REPÚBLICA DE PANAMÁ
MINISTERIO DE AMBIENTE

RESOLUCIÓN No. DEIA-IA-031-2025
De 11 de junio de 2025.

Por la cual se aprueba el Estudio de Impacto Ambiental, categoría II, del proyecto denominado: **“RESIDENCIAL LAURELES, CORREGIMIENTO DE SAN PABLO VIEJO, DISTRITO DE DAVID”** cuyo promotor es la sociedad **SAN PABLO DEVELOPMENT GROUP, S.A.**

Figura 8. Distancia y elevación de lote de planta de tratamiento

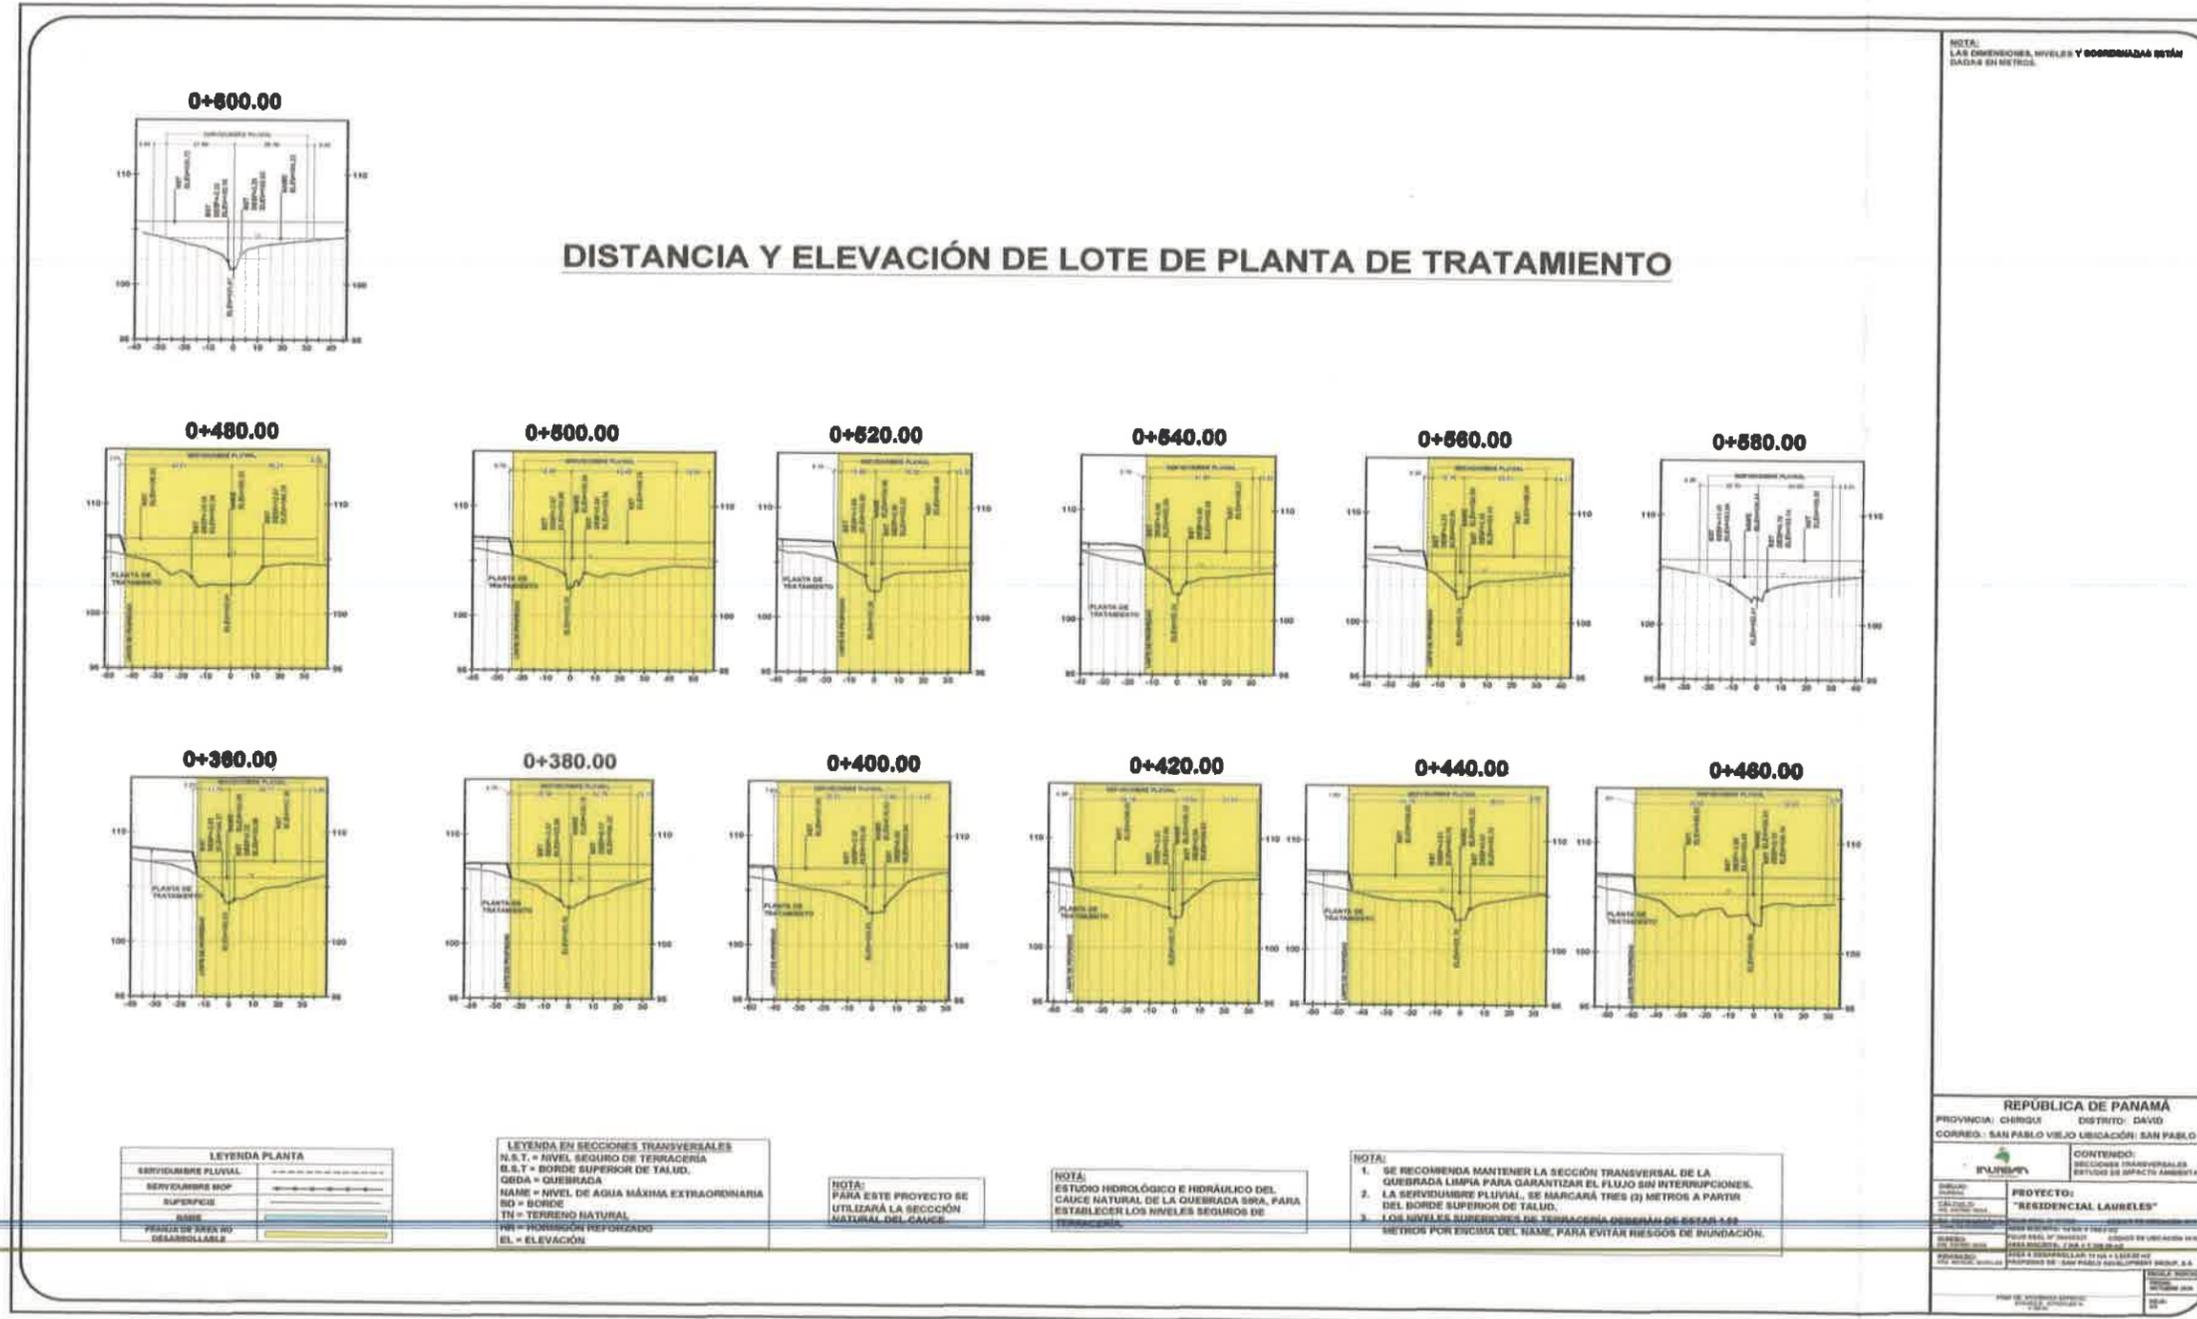
3. Mediante **nota sin número**, la Alcaldía Municipal del Distrito de David, destaca lo siguiente:
- a. *“... Observamos en la visita al proyecto: la ubicación de la Planta de tratamiento de aguas residuales a menos de 10 o 15 metros de una fuente de agua viva (quebrada Sira); que se encarga de todo el procesamiento y tratamiento sanitario de la Urbanización. Por anterior podemos mencionar algunas desventajas de este sistema: Planta de tratamiento con Lecho percolador presentado en dicho estudio: 1. Necesidad de espacios amplios...2. Ineficiencia ante ciertos contaminantes...3. Producción de olores...4. En la etapa de operación después de la entrega, en nuestra región existen antecedentes de mal manejo de este sistema de tratamiento. Incorrectos e ineficientes...En conclusión técnica, los filtros o lecho percolador, desempeñan un papel crucial en el tratamiento de las aguas residuales. Con su mecanismo de acción biológica, estos sistemas contribuyen significativamente a la eliminación de sustancias orgánicas y partículas contaminantes presentes en el agua, transformándola así en un recurso más seguro y reutilizable. Siempre y cuando el mantenimiento y manejo se haga correctamente. Por lo anterior **No aprobamos este Sistema de Tratamiento de aguas servidas para este proyecto...**”.*

**Anexo 9 – Plano de protección de la quebrada SIRA y
servidumbre hídrica**

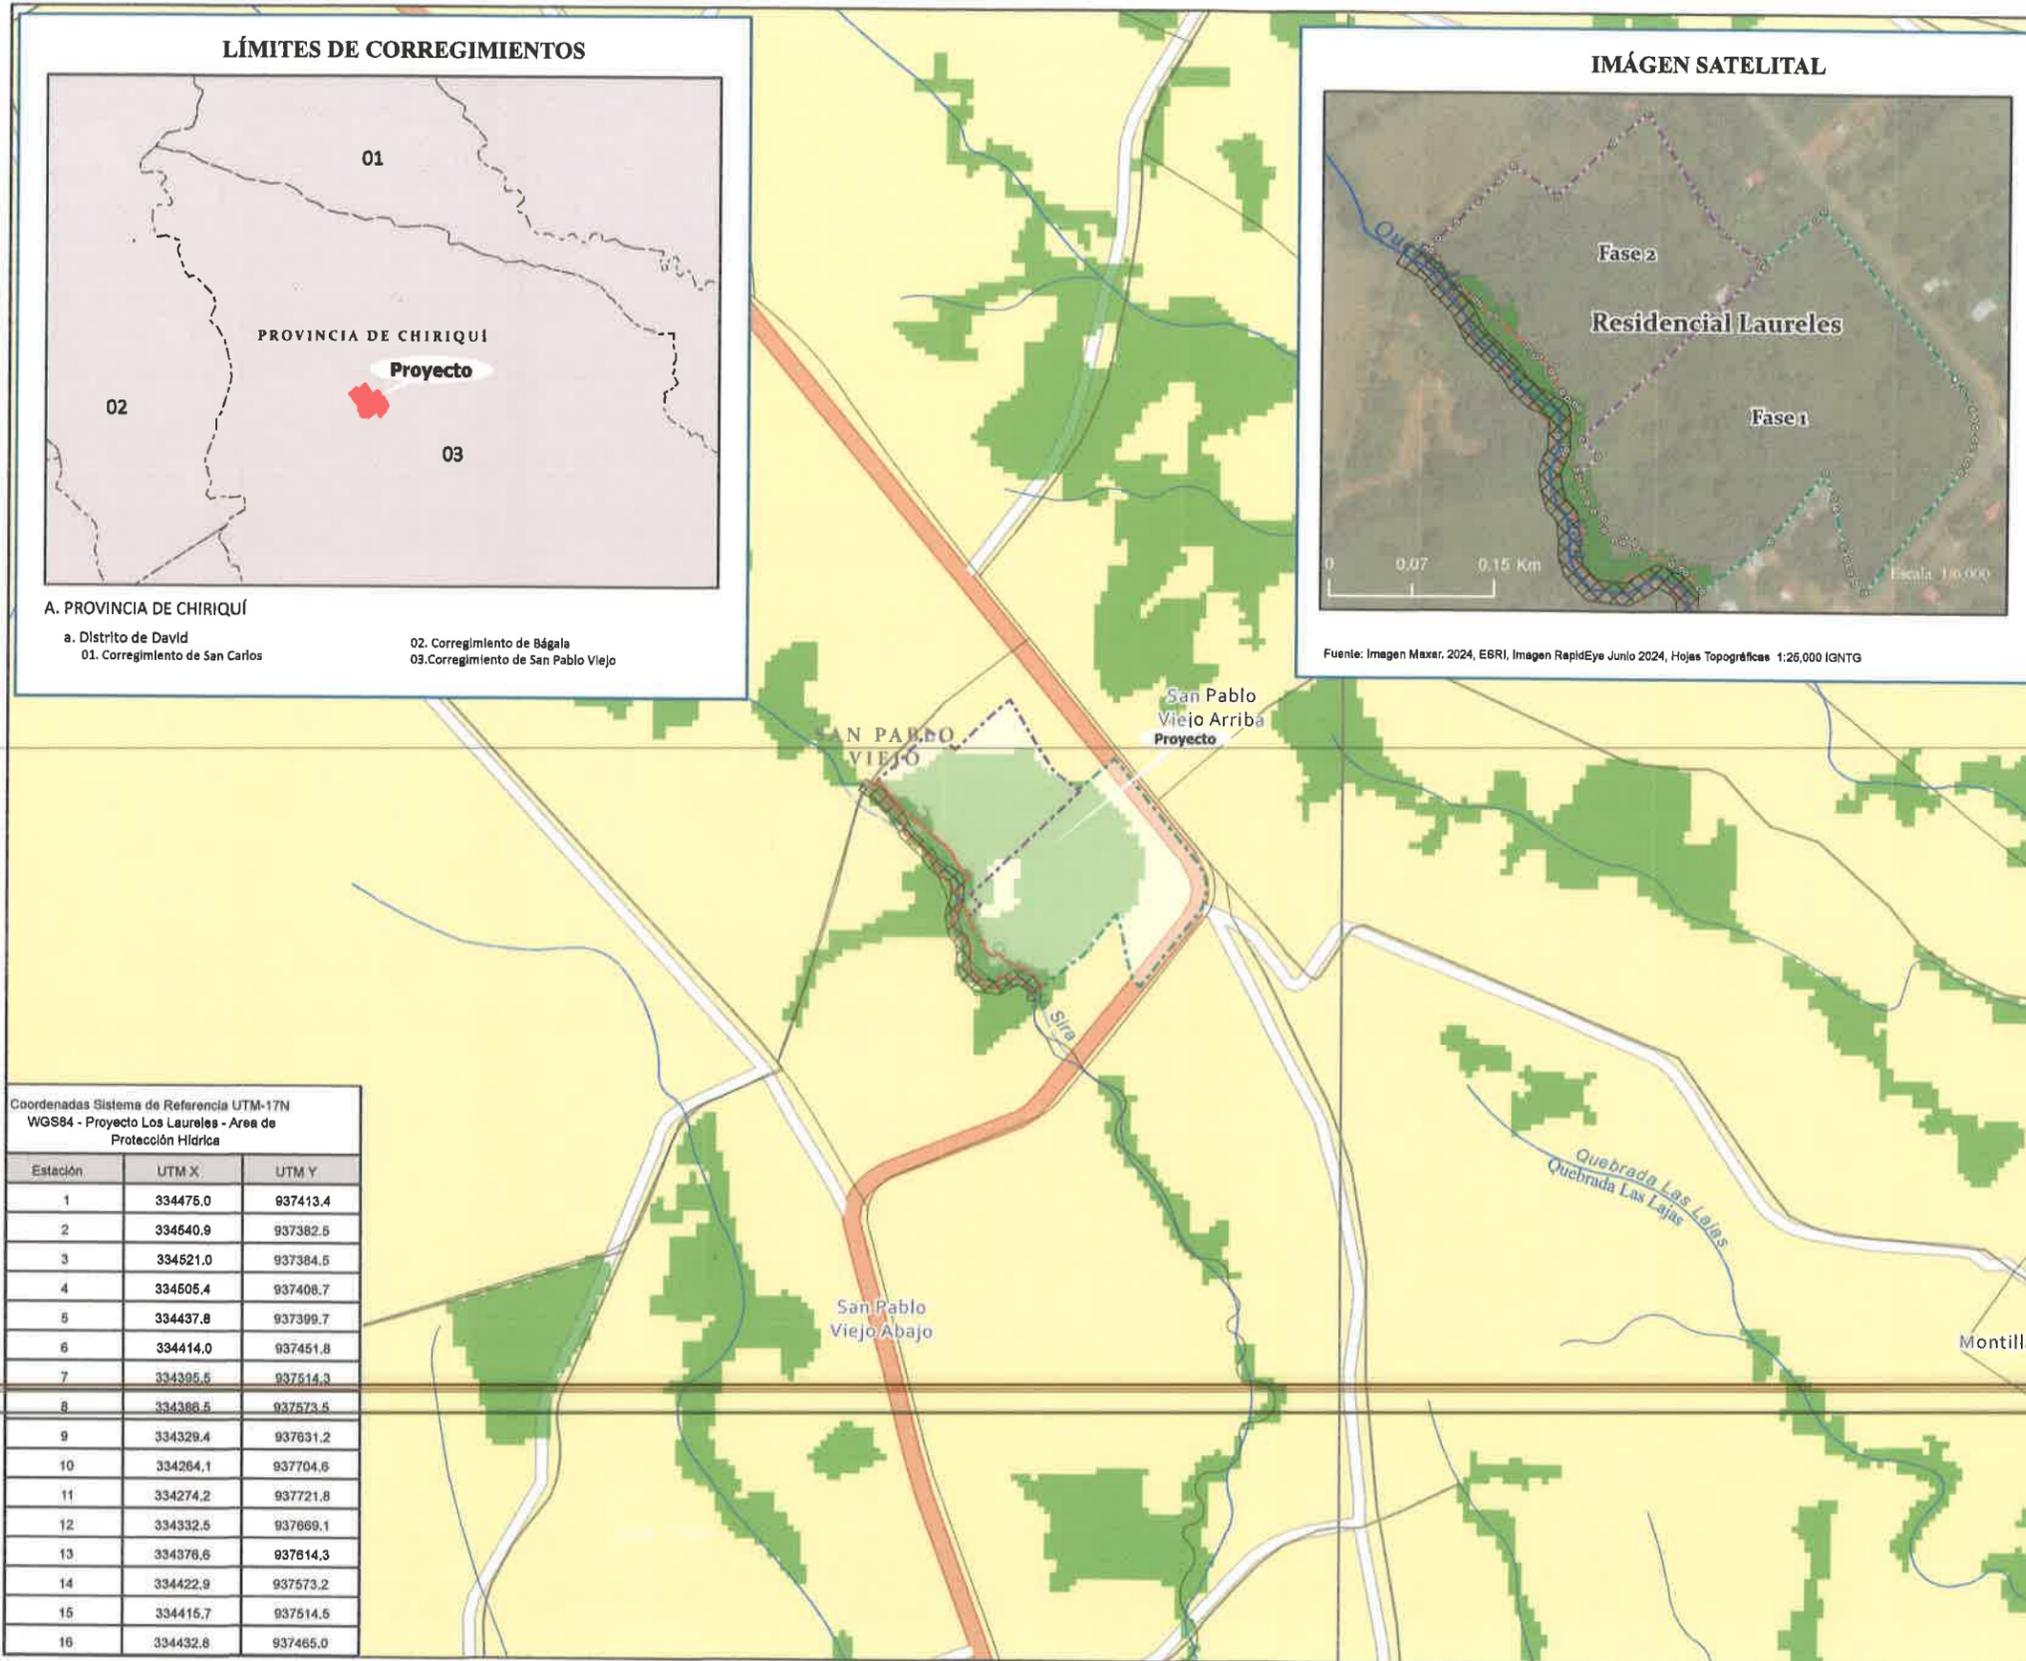
- f. *Corregir en el Estudio Hidrológico e Hidráulico la cantidad de lotes, ya que en la cantidad real es de 241 lotes residenciales.*
 - g. *Agregar a los planos el señalamiento de la servidumbre hídrica de la Quebrada Sira, la cual en este caso coincide con los 3 metros de servidumbre pluvial...”.*
